**הנדון: חוות דעת וממצאי ביקורת ליקויי בניה**

אני הח"מ נתבקשתי ע"י נציגות הדיירים לתת את חוות דעתי המקצועית לעניין ליקויי בניה לגבי נכס שכתובתו .

- 4.1 הנכס הנדון הינו מבנה מגורים משותף שבו 9 קומות מגורים + קומת גג וקומת מרתף.
- 4.2 למבנה גג בטון שטוח.
- 4.3 במבנה 43 יח"ד. כל יחידות המגורים במבנה נמצאות מעל רום הכניסה הקובעת למבנה.

**ציור א5 - פרט כרכוב עליון**

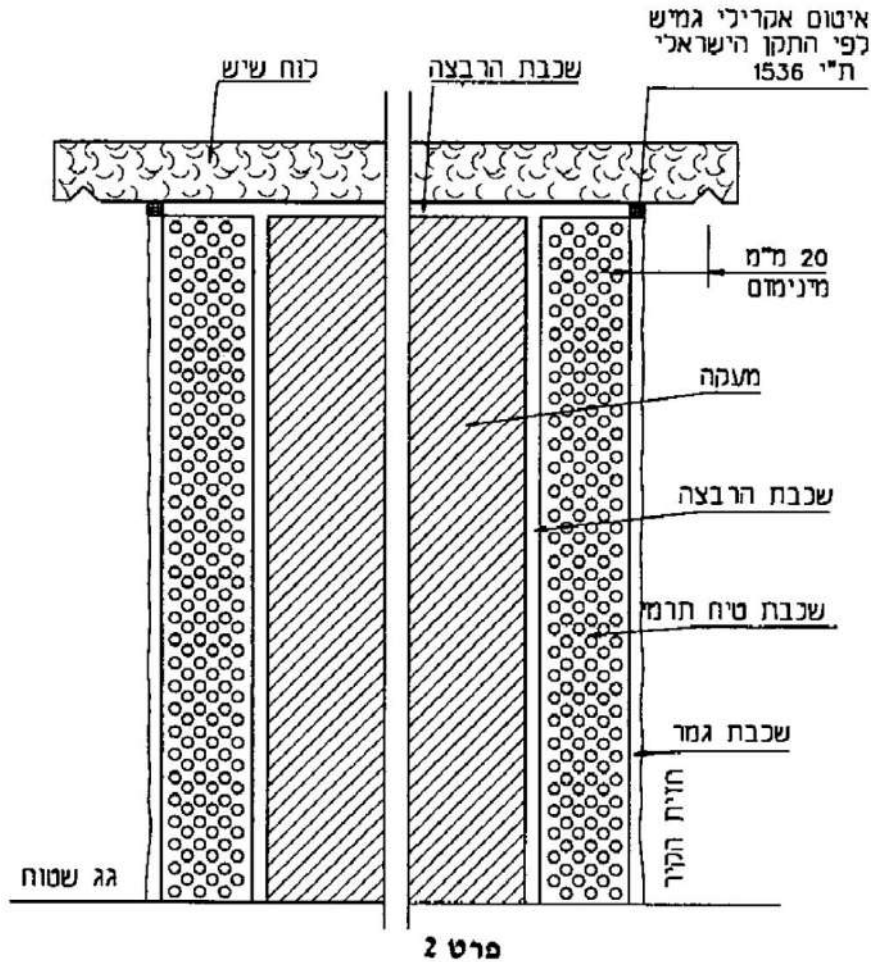
5.2.1 מעקה בנוי לאורך הגג - לא בוצע אף מים לאורך כל היקף המעקה הבנוי. הדבר גורם להצטברות לכלוך בעקבות נזילת מי גשם ע"ג הקיר. טיח החוץ לאורך המעקה הבנוי לא בוצע באופן אחיד ואסתטי.

הליקוי מנוגד לקבוע תקנות התכנון והבניה (בקשה להיתר, תנאיו ואגרות) התש"ל - 1970, סעיף 5.36, ציטוט:

בנוסף, הליקוי מנוגד במפרט הכללי לעבודות בנייה, סעיף 14035, ציטוט:

אופן התיקון : יש לסתת אף מים רצוף לאורך אבני הקופינג ולוודא כי מידת הבליטה של אבני הקופינג ממישור הקיר תהיה אחידה בהתאם להנחיות ולפרטים המצורפים.

ציור 5 - דוגמה לפרט קיבוע מכני

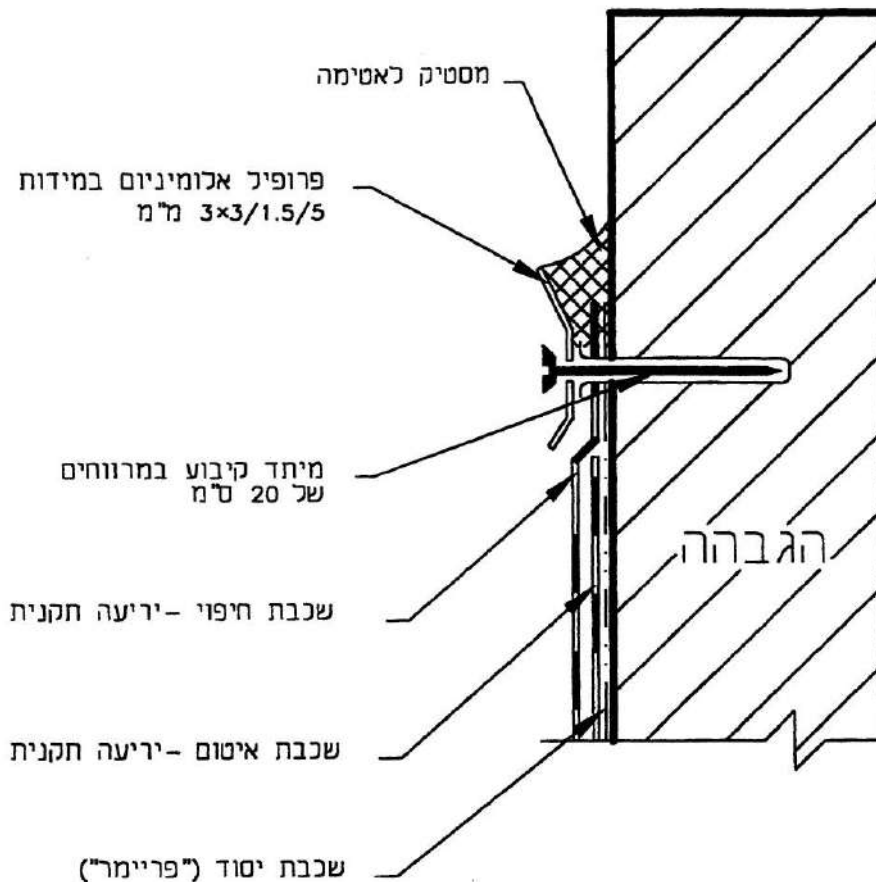
5.2.3 אותרו נקודות כשל בקיבוע פרופיל האלומניום לקצוות היריעות הביטומניות בהיקף המעקה הבנוי. אותרו 12 נקודות כשל לרבות בגגות העליונים.

הליקוי מנוגד לקבוע בתקן ישראלי 1752, חלק 2, סעיף 4.2.4.2, ציטוט:

אופן התיקון: יש לתקן את נקודות הכשל בהיקף הגג לפי המפורט.  
עלות התיקון: 2,400 ש"ח

**ציור 15 - שרוול למעבר קבוצת צינורות דרך הגג**

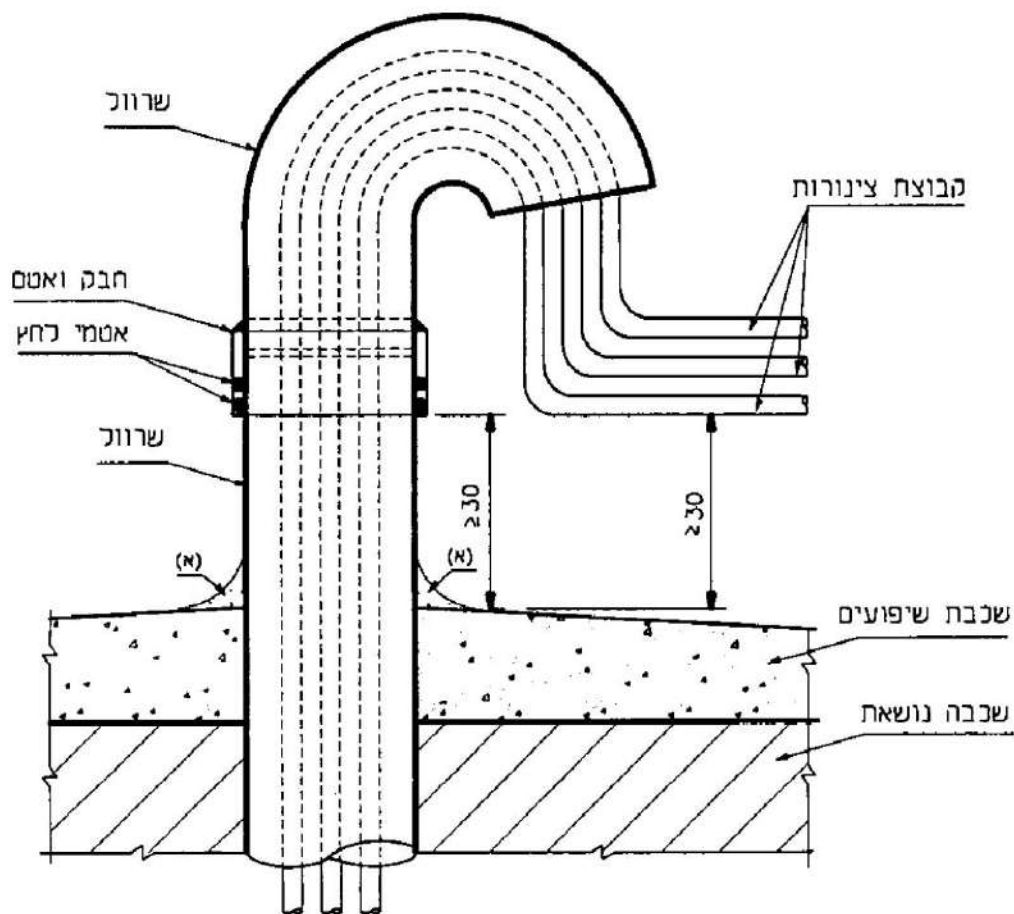
5.2.5 דרך הגג עוברת צנרת חודרת שקוטרה מתחת ל-2" ללא שרוול. מספר החדירות שבוצעו ללא שרוול : 2.

הליקוי מנוגד לקבוע בתקן ישראלי 1752, חלק 1, סעיף 3.2.5.2, ציטוט :

אופן התיקון : יש לבצע שרולים כנדרש.  
עלות התיקון : 1,900 ש"ח
